**OGGETTO: SIS Scpa – Realizzazione Superstrada Pedemontana Veneta - Galleria di Malo.
Segnalazione criticità nuovo impianto di depurazione di Malo**

DOCUMENTAZIONE FOTOGRAFICA

Cantiere di Malo (VI) - Nuovo impianto di depurazione

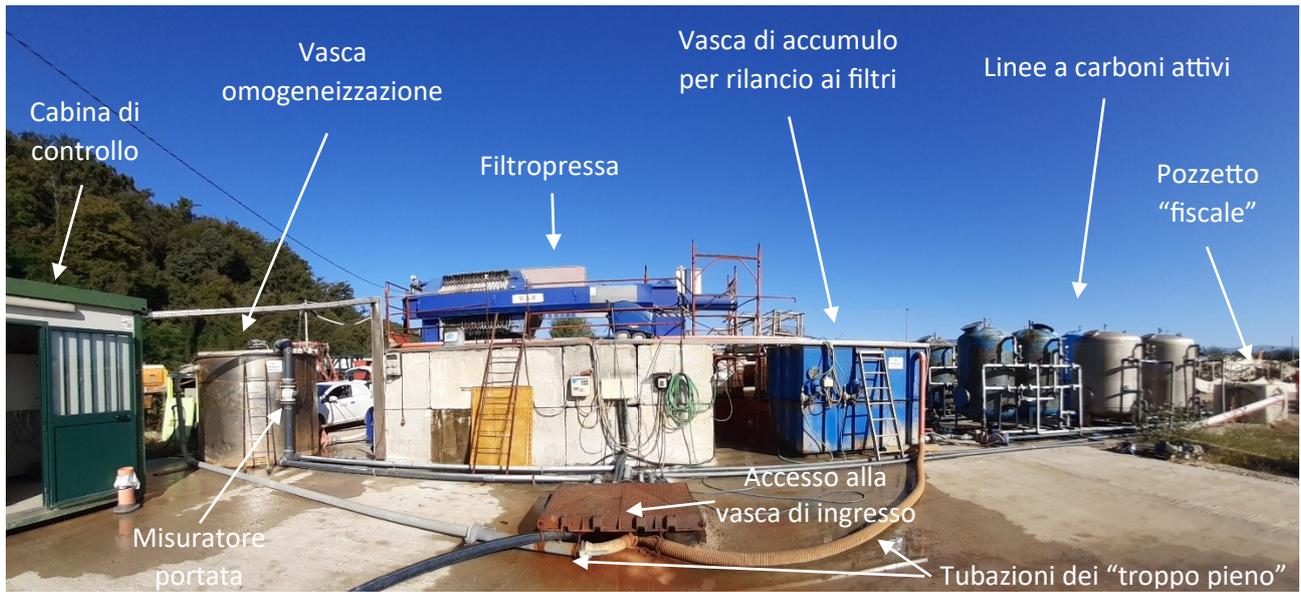
Foto 2. Dettaglio dell'immissione nella vasca di ingresso dei tubi di "troppo pieno" della vasca di omogeneizzazione e della vasca di accumulo. Vi era fuoriuscita d'acqua solo dal tubo relativo alla vasca di accumulo per rilancio ai filtri.

Foto 4. Retro della sezione di filtrazione, con evidenza dell'uscita di parte dell'acqua per gravità e raccolta della stessa su tank aperto sulla sommità

Foto 5. Dispersioni di acqua derivante dalla filtropressa su pavimentazione in cemento oltre il cordolo e anche su pavimentazione in stabilizzato, riscontrata nella mattinata del 19/09/2023
